Mission régionale d'autorité environnementale
Grand Est

**Avis sur le projet d'exploitation
du Parc éolien de la Plaine du Moulin
à Semide (08)
porté par la société ÉnergieTeam**

n°MRAe 2024APGE51

Nom du pétitionnaire	ÉNERGIE TEAM
Commune	Semide
Département	Ardennes (08)
Objet de la demande	Demande d'autorisation environnementale de construire et d'exploiter un parc éolien de 4 aérogénérateurs et d'un poste de livraison
Date de saisine de l'Autorité environnementale	21/03/24

Figure 2 : Contexte éolien et périmètres d'étude du projet

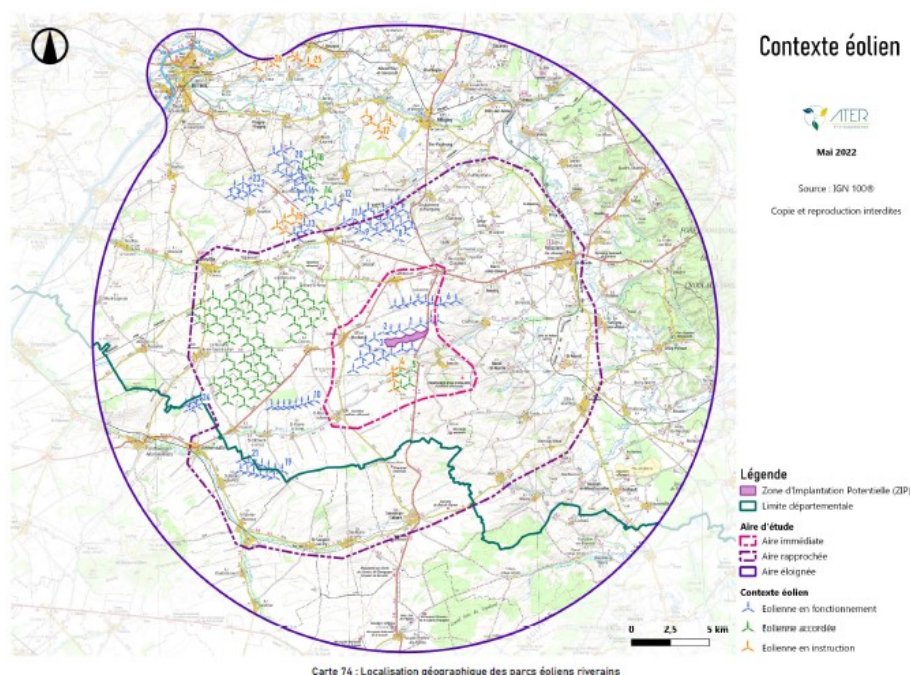
L'Ae note que le présent projet est situé dans un secteur dense en éoliennes. Ainsi, dans un rayon de 20 km autour du projet, on recense 26 parcs éoliens dont 12 sont en exploitation, 12 sont accordés et 2 sont en projet, soit un total de 212 éoliennes.

L'Ae constate que le parc éolien de la plaine du Moulin se situe à proximité immédiate des parcs éoliens de Semide-Ferme Lamberville d'une part et Machault d'autre part, portés également par Énergie Team et qu'il en constitue une extension. Dans ces conditions, l'Ae considère qu'au lieu de créer *ex nihilo* une étude d'impact, le porteur de projet aurait dû présenter une étude d'impact globale et actualisée intégrant les mesures d'évitement, de réduction et de compensation (mesures « ERC ») adaptées.

D'une manière générale, l'Ae recommande aux services de l'État d'informer les pétitionnaires projetant des parcs éoliens dans ce secteur ou dont les dossiers sont en cours d'instruction qu'une extension de parcs existants constitue une modification d'un projet déjà autorisé et nécessite la mise à jour de l'étude d'impact et non une étude d'impact ex nihilo, y compris en cas de multiplicité de maîtres d'ouvrage.

Figure 3 : Délimitation des différentes aires d'étude dans le dossier (gauche) et dans l'étude écologique (droite).

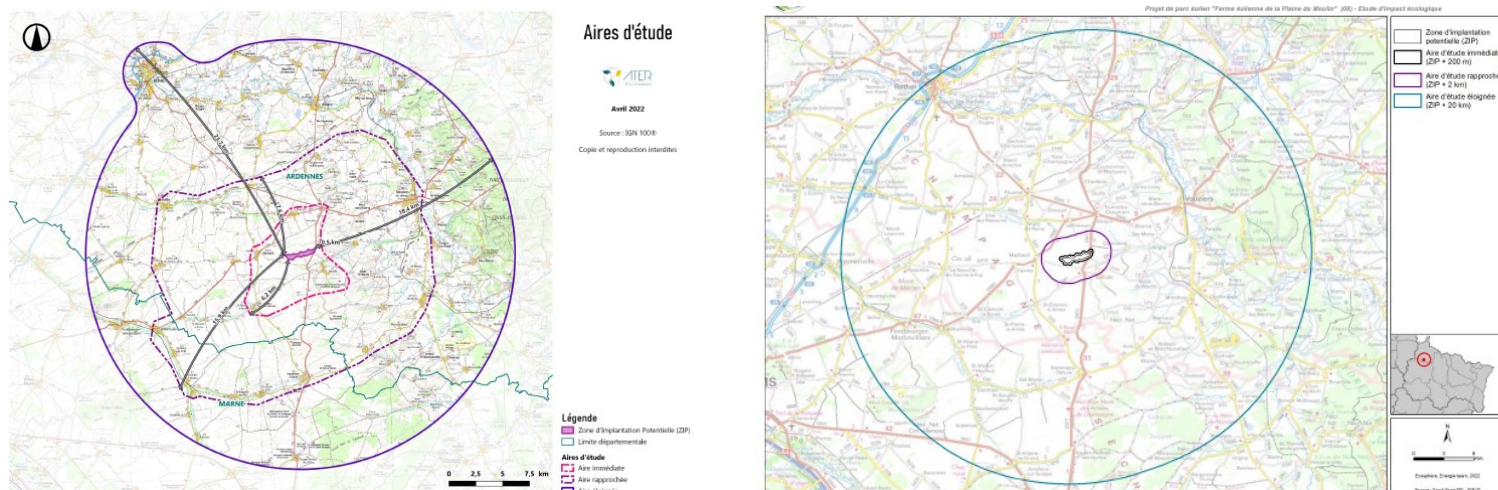
Au cours de l'étude écologique, 3 aires d'étude ont été définies (aires d'étude immédiate, rapprochée et éloignée). L'Ae constate cependant des différences conséquentes tant en périmètre qu'en surface entre la délimitation de ces 3 aires telles que définies dans l'étude écologique (Cf. Figure 3, droite, ci-dessous) et dans le reste du dossier (Cf. Figure 3, gauche, ci-dessous). En effet, l'aire d'étude immédiate définie dans l'étude écologique correspond au périmètre de la zone d'implantation définie dans le reste du dossier.

Dans la même idée, l'aire d'étude rapprochée définie dans l'étude écologique couvre un périmètre bien plus restreint que celui défini dans le reste du dossier. L'Ae déplore cette différence, car cette confusion ne permet pas une bonne compréhension du dossier par le public. L'aire d'étude éloignée n'est pas non plus homogène dans l'ensemble du dossier.

L'Ae recommande au pétitionnaire de rester homogène tout au long de son dossier et pour l'ensemble des études vis-à-vis de la délimitation des différentes aires d'étude du projet.

Figure 5 : Localisation du projet vis-à-vis des couloirs de migration de l'avifaune

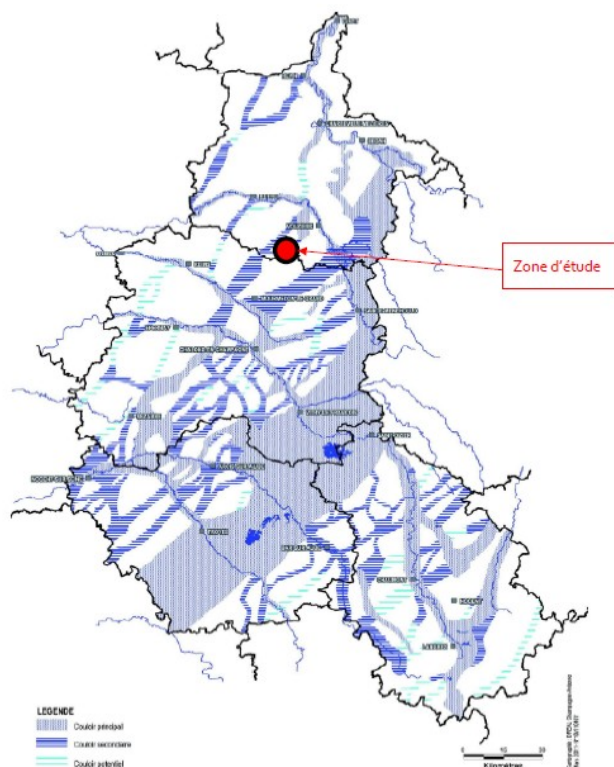
L'Ae déplore que l'étude ne présente pas une carte plus précise des couloirs de migrations présents autour de la ZIP, alors que ce sont des éléments de contexte très importants pour apprécier l'implantation d'un parc éolien. Le dossier ne permet donc pas d'apprécier l'interaction du parc avec les couloirs de migration.

L'Ae recommande donc au pétitionnaire de présenter une carte plus précise des couloirs de migrations autour de la Zone d'implantation potentielle permettant d'apprécier l'interaction du parc avec ces couloirs.

Figure 6 : Schéma de la saturation visuelle du village de Leffincourt, prenant en compte les angles occupés par les éoliennes construites et/ou autorisées et/ou en instruction et celles du projet

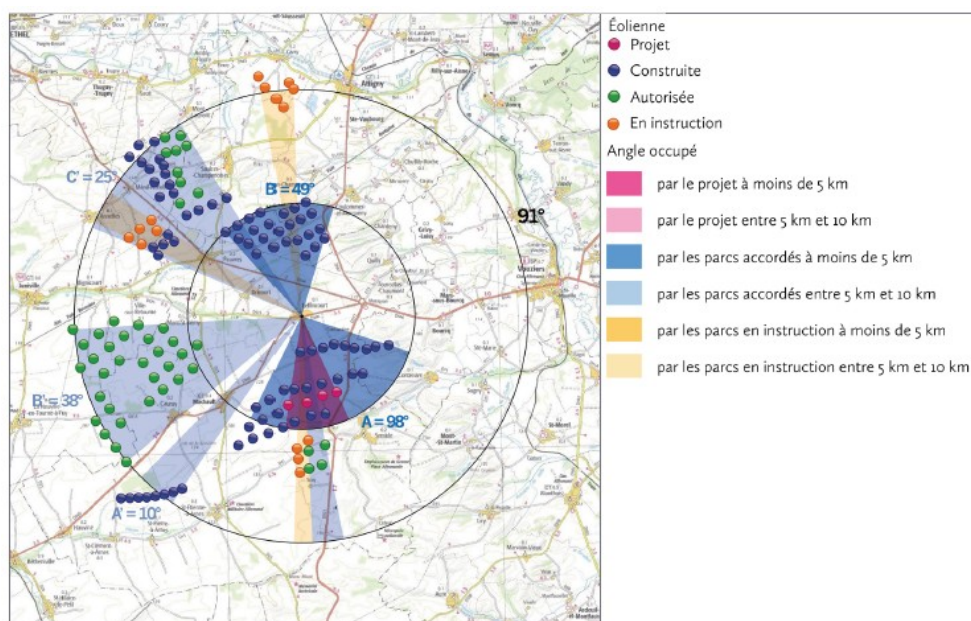
L'analyse de la saturation visuelle des communes environnantes ne permet pas de mettre en évidence une diminution des angles de respiration ou une augmentation des angles d'occupation des sols. En effet, les seuils d'alerte sont déjà dépassés pour les communes de Cauroy, Constantine, Leffincourt et Marchault. Il existe un risque d'effet d'encerclement pour l'ensemble de ces villages sauf pour celui de Contreuve (voir figure 6).

L'Ae constate que les recommandations du schéma régional éolien (SRE) Champagne-Ardenne en matière de saturation visuelle ne sont pas suivies par les pétitionnaires successifs et que la situation est aggravée par l'implantation du projet.

L'Ae réitère sa recommandation de rechercher un autre site d'implantation du projet.
